DECYZJA NR 3/2016

Uzgodnienie branżowe sieci gazowej z projektowaną przebudowaną ul. Powstańców Warszawy w Łebie

Dot: uzgodnienia projektu „Przebudowa i remont sieci wodociągowej wraz z przyłączami ul. Powstańców Warszawy w Łebie”.

„Przebudowa i remont sieci wodociągowej wraz z przyłączami ul. Powstańców Warszawy w Łebie”

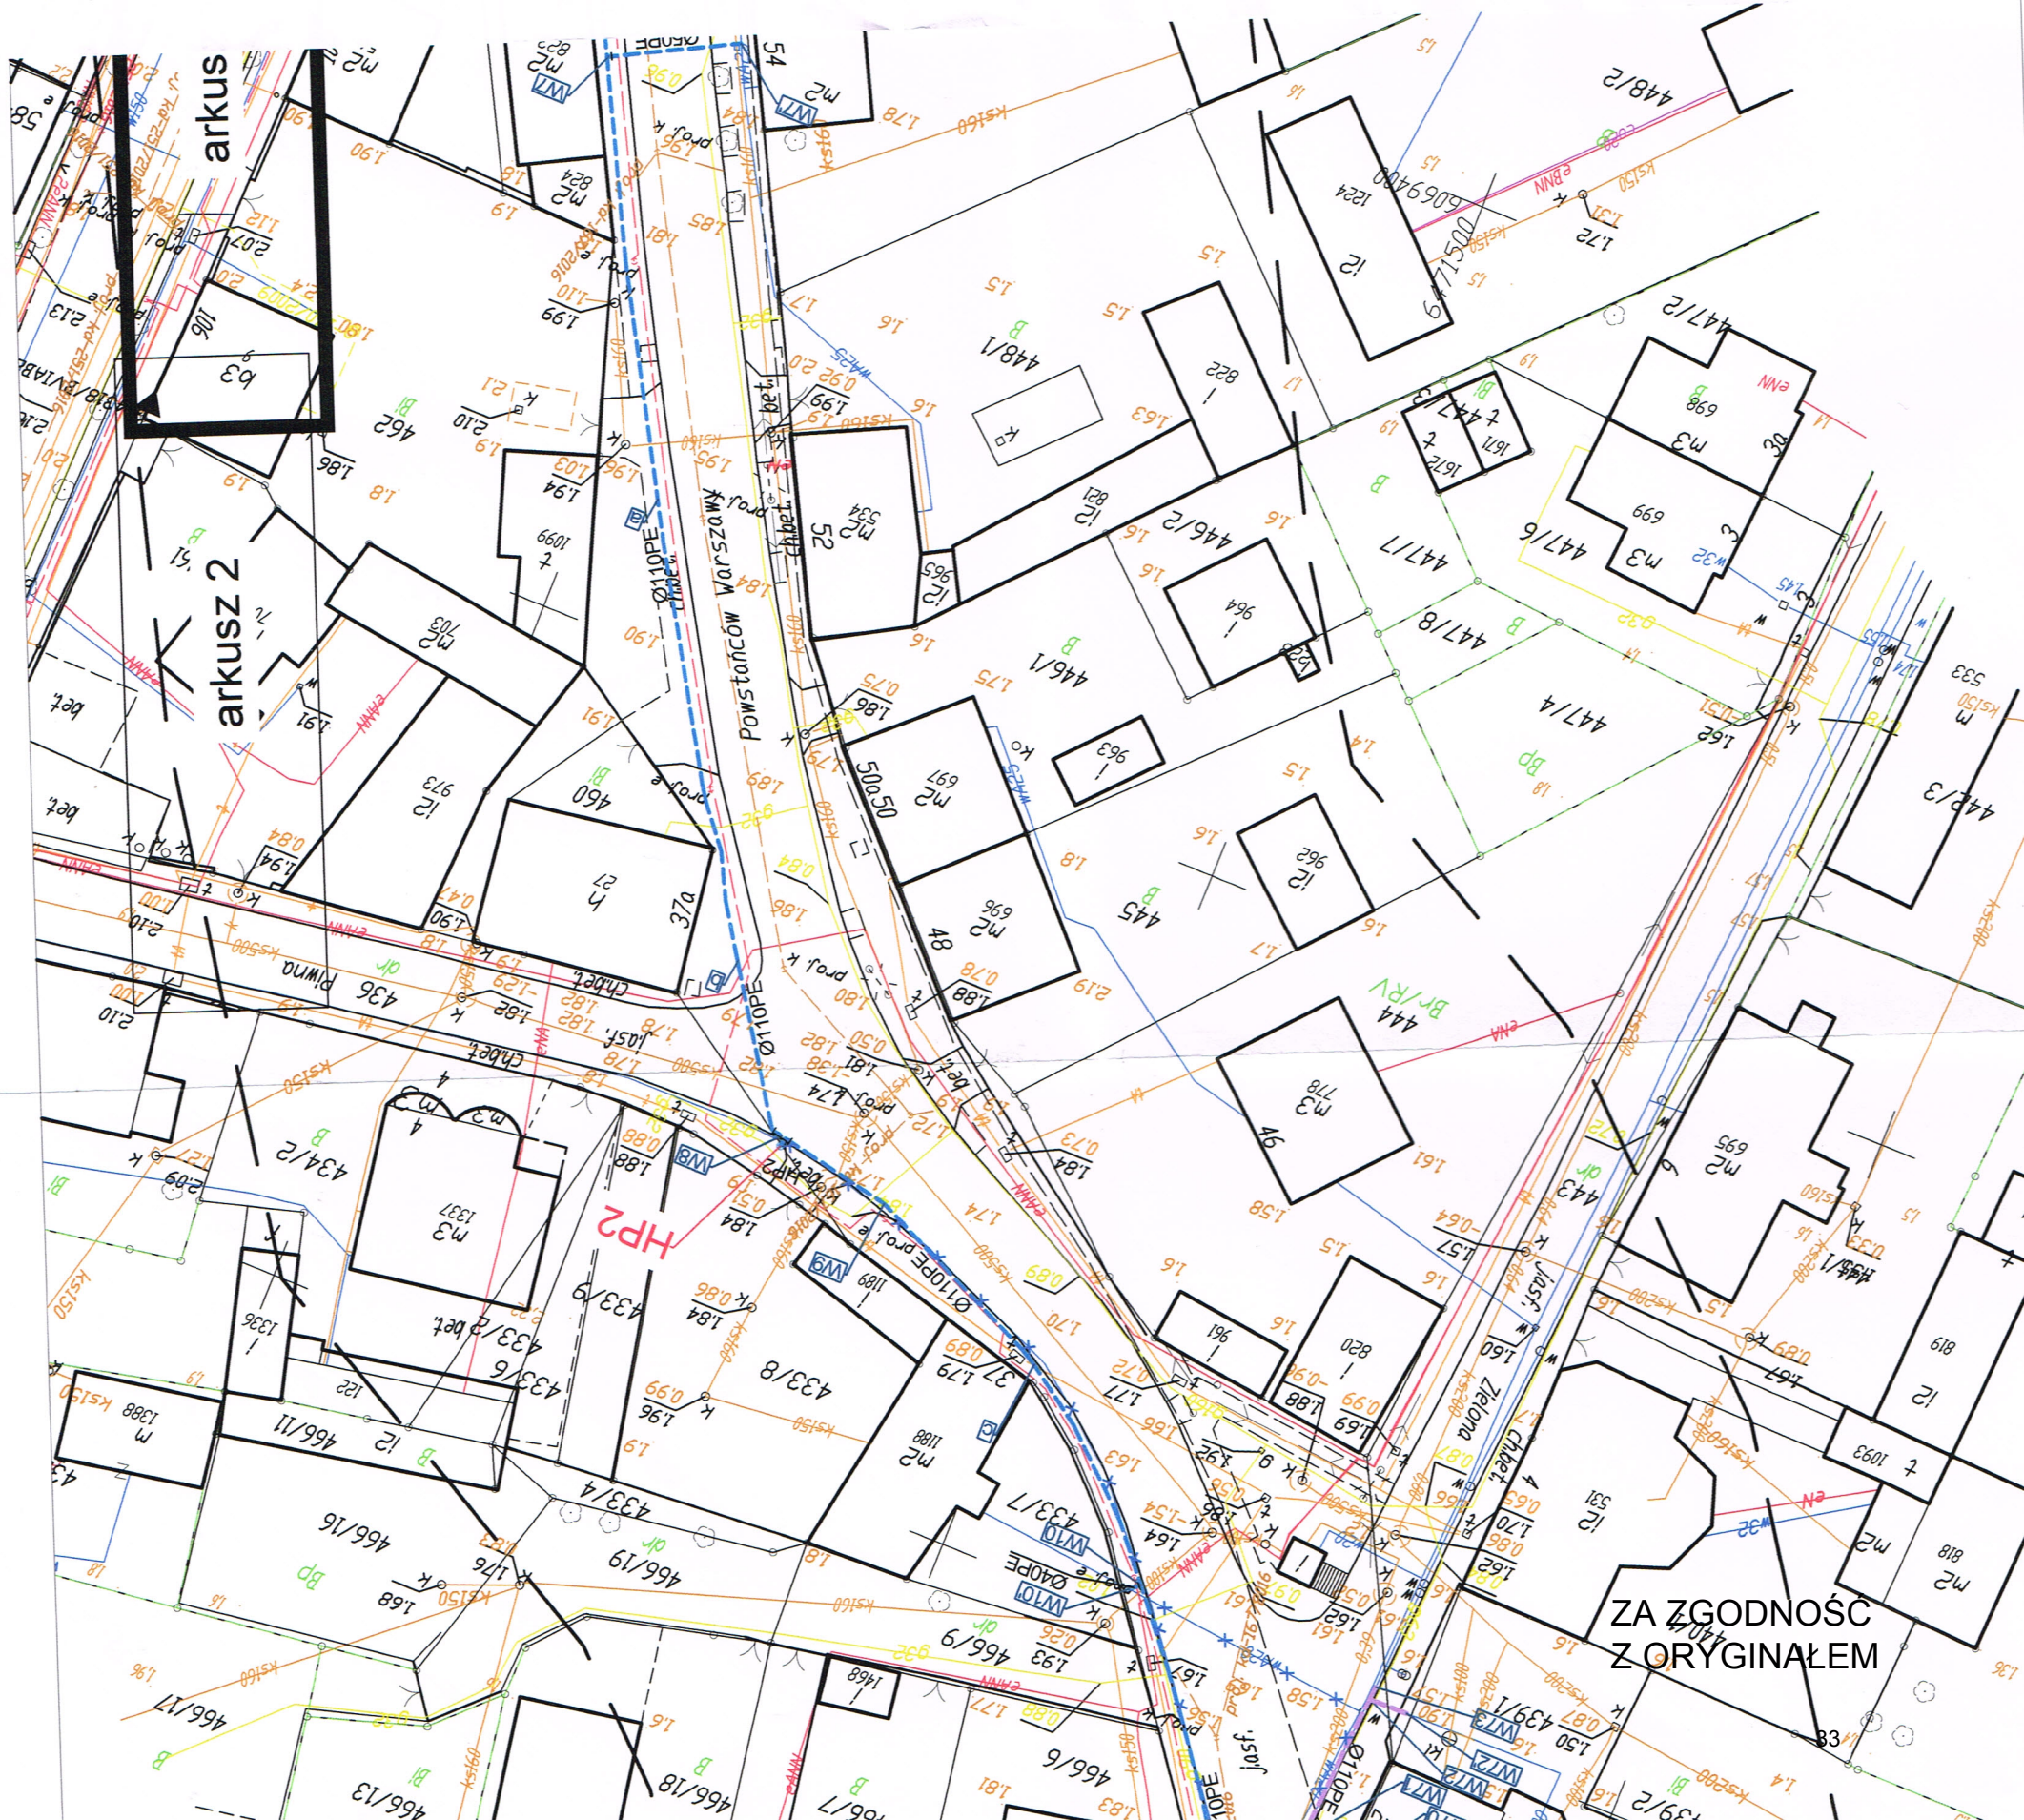
1. Przed przystąpieniem do prac ziemnych bezwzględnie należy powiadomić Gazowe Pogotowie Techniczne w Łebie 84 - 360 Łeba ul. 11 - go Listopada 5a. Tel. 501 101 043 co najmniej 7 dni wcześniej.

2. Przebudowę sieci gazowej należy przeprowadzić zgodnie z prawem budowlanym oraz zaleceniami pracownika Amber Gaz sp. z o.o.
3. Wszelkie koszty związane z przebudową sieci gazowej poniesie Inwestor.

7. Prace ziemne w miejscach kolizji z siecią gazową wykonać ręcznie. Zachować normami odległości w pionie i poziomi do istniejącej sieci gazowej.
8. Niniejsze warunki techniczne sporządzono w dwóch egzemplarzach.

Projekt uzgadnia się bez zastrzeżeń.

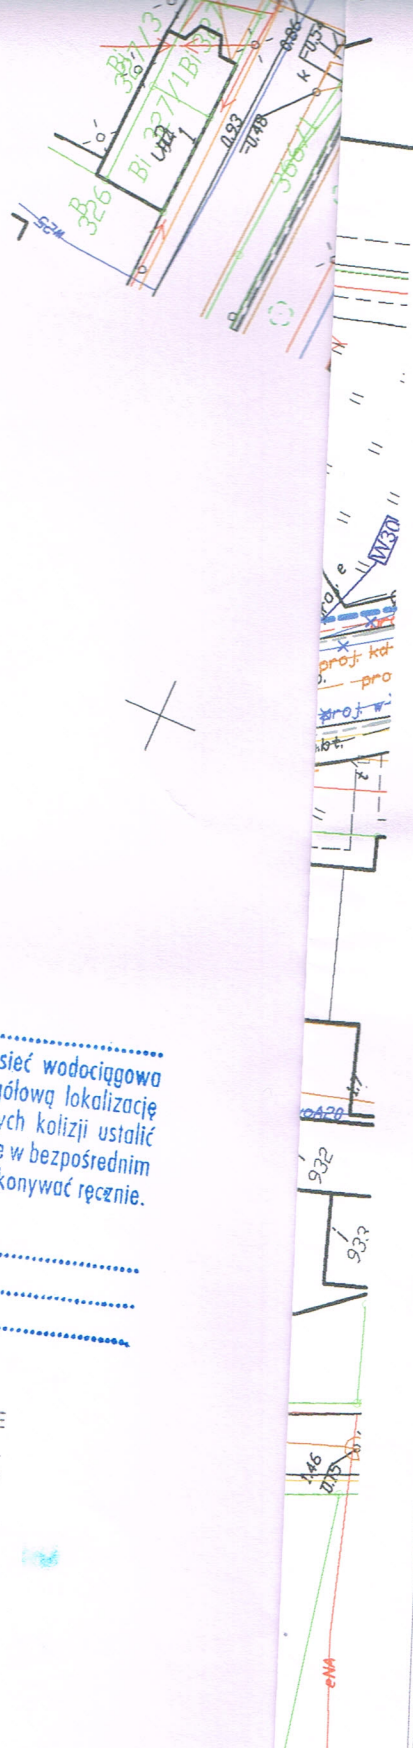
Uzgodnienie dnia 2.05.2017
Naniesiona na planie w obszarze opracowania sieć wodociągowa
jest zgodna z posiadaną inwentaryzacją. Szczegółową lokalizację
przewodów wodociągowych w strefie ewentualnych kolizji ustalić
należy metodą przekopów ręcznych. Wszelkie prace w bezpośrednim
sąsiedztwie przewodów wodociągowych należy wykonywać ręcznie.
Uzgodnienie ważne 2 lata.

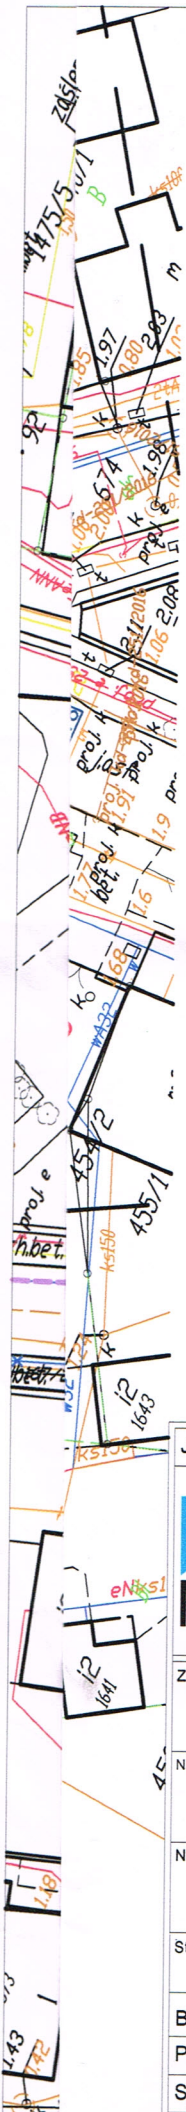
Uzgodnienie dnia 20.05.2017
 Naniesiona na planie w obszarze opracowania sieć wodociągowa jest zgodna z posiadaną inwentaryzacją. Szczegółową lokalizację przewodów wodociągowych w strefie ewentualnych kolizji ustalić należy metodą przekopów ręcznych. Wszelkie prace w bezpośrednim sąsiedztwie przewodów wodociągowych należy wykonywać ręcznie.
 Uzgodnienie ważne 2 lata.
